Herning
Kommune

Sagsnummer:
06.00.00-P16-2-18

Administrative tilretninger af Herning Kommunes Spildevandsplan 2015-2025 vedr. Gullestrup i Herning

Kort som viser ændringerne i Herning Kommunes Spildevandsplan 2015-2025:

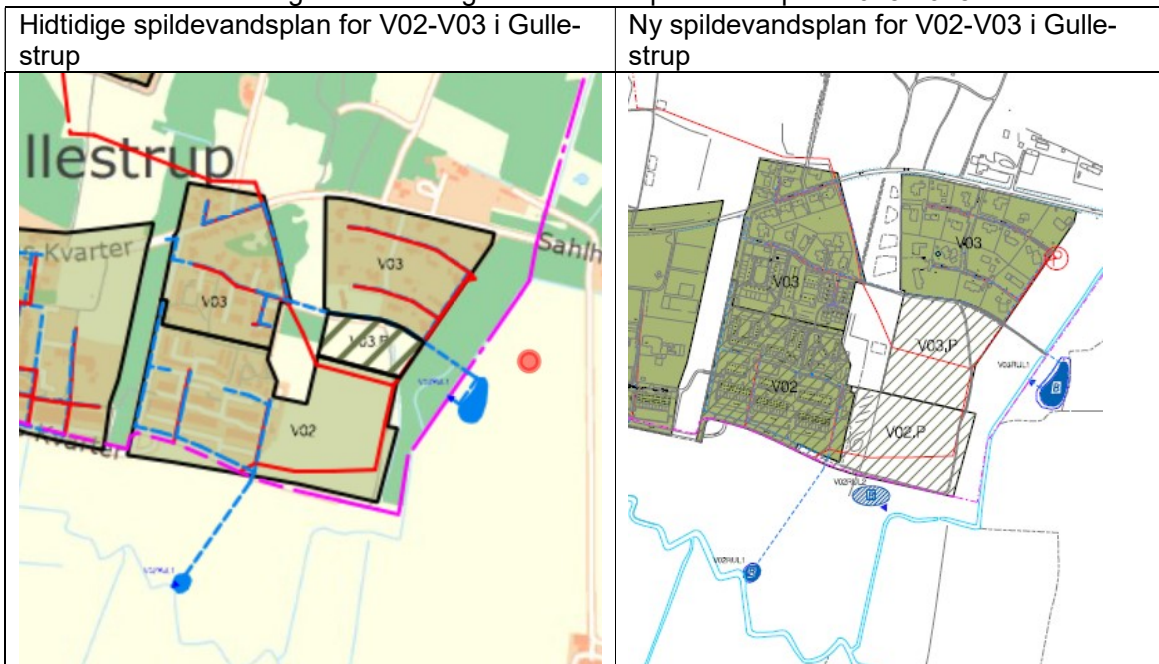
Justering af oplandsgrænser mellem opland V02/V02.P og V03/V03.P i Gullestrup samt flytning af tilhørende regnvandsbassin (v. udløb V02RUL1) indenfor samme matrikel.

En revideret lokalplan for opland V02 og V03 i Gullestrup har bevirket, at Herning Vand ønsker at ændre grænsen mellem de to spildevandsoplande. Med ændringen flyttes 1,5 ha areal fra opland V02 til V03.

Endvidere har både Herning Vand A/S og Herning Kommune ønsket at regnvandsbassin med udløb V02RUL1 flyttes tættere på opland V02. Bassinet erstattes af et bassin med udløb V02RUL2, der kommer til at ligge på samme matrikel som det hidtidige bassin.

Ved ændringen nedlægges bassinet ved udløb V02RUL1.

Herning Kommune vurderer, at der er tale om bagatelagte tilretninger således:

- Arealet der flyttes fra et opland til andet opland er begrænset og vandet ledes til samme vandløb.
- Regnvandsbassinet flyttes indenfor samme matrikel.

- Ingen ejendomme i området får ændrede vilkår vedr. afledning af deres overfladevand.

Kort som viser ændringen i Herning Kommunes spildevandsplan 2015-2025.

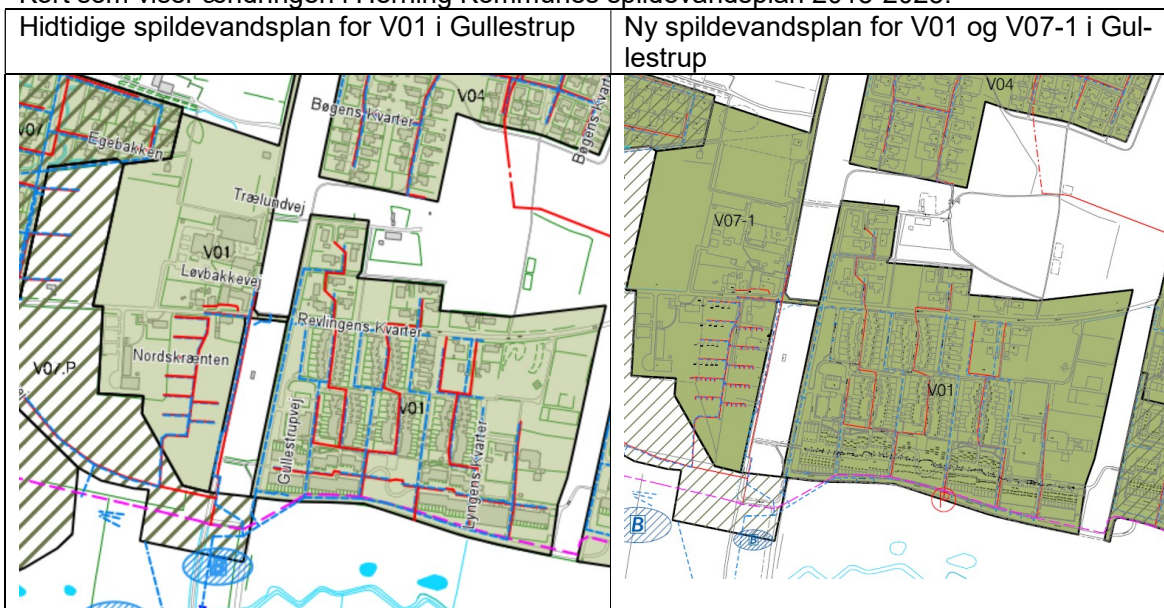
Opland V01 ændres til 2 oplande; Opland V01 og opland V07-1

Opland V01 er ét stort opland i Gullestrup, som ligger placeret på begge sider af Gullestrupvej. Da overfladevand fra opland V01 skal tilledes to forskellige regnvandsbassiner, er det nødvendigt at dele oplandet i to forskellige oplande. Oplandet bliver delt således, at den del der ligger på den vestlige side af Gullestrupvej, bliver til opland V07-1 og leder til bassin med udløb V10RUL1 og den del der ligger på den østlige side af Gullestrupvej bibeholdes med det eksisterende oplandsnavn V01 og leder til bassin med udløb V01RUL1.

Herning Kommune vurderer, at det er bagatelagte tilretninger da:

- begge bassiner udleder til samme recipient og der dermed ikke er en ændring i belastningen af recipienten.
- ingen ejendomme i området får ændret vilkår for afledning af regn- og spildevand.
